正 誤 表

航空事故調査報告書(59-5)

# 航空事故調査報告書

ボーイング式737-200型 JA8444

スピード・ブレーキ・レバー作動図

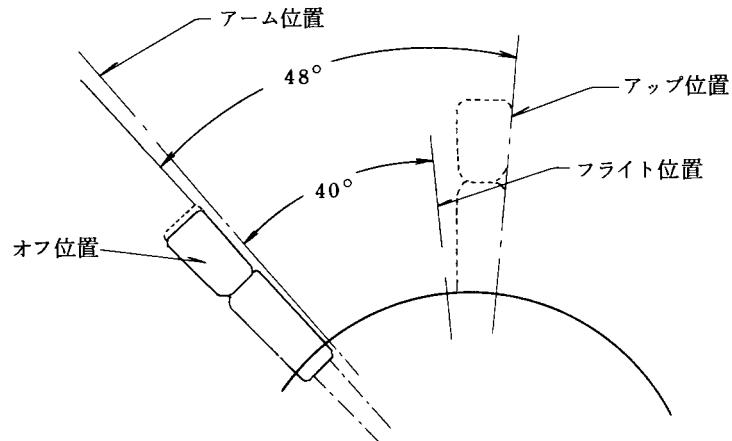
頁	正	誤
388011上から3行目	(=) <u>Rw<sub>4</sub></u> 、	(=) <u>Rw<sub>1</sub></u> 、
388043下から15行目	V <sub>REF</sub> より <u>6</u> ノット	V <sub>REF</sub> よりノット
388054付図9.左	<u>ダウ</u> ン位置	<u>オフ</u> 位置
454002下から8行目	172G型 <u>JA</u> 3300は、	172G型 <u>J</u> 3300は、

頁・行	誤	正
388034・22行目	32.5度	32.5度④
388034・22行目		④ボーイング社資料D6-19512-1による数値であるメンテナンス・マニュアルには $26 \pm 2$ 度と記されており、ボーイング社によれば現在は同マニュアルどおりとのことである。
388054・付図9		40°を示す矢印がアーム位置からフライト位置にまでなっているが、これをダウン位置からフライト位置までにする。
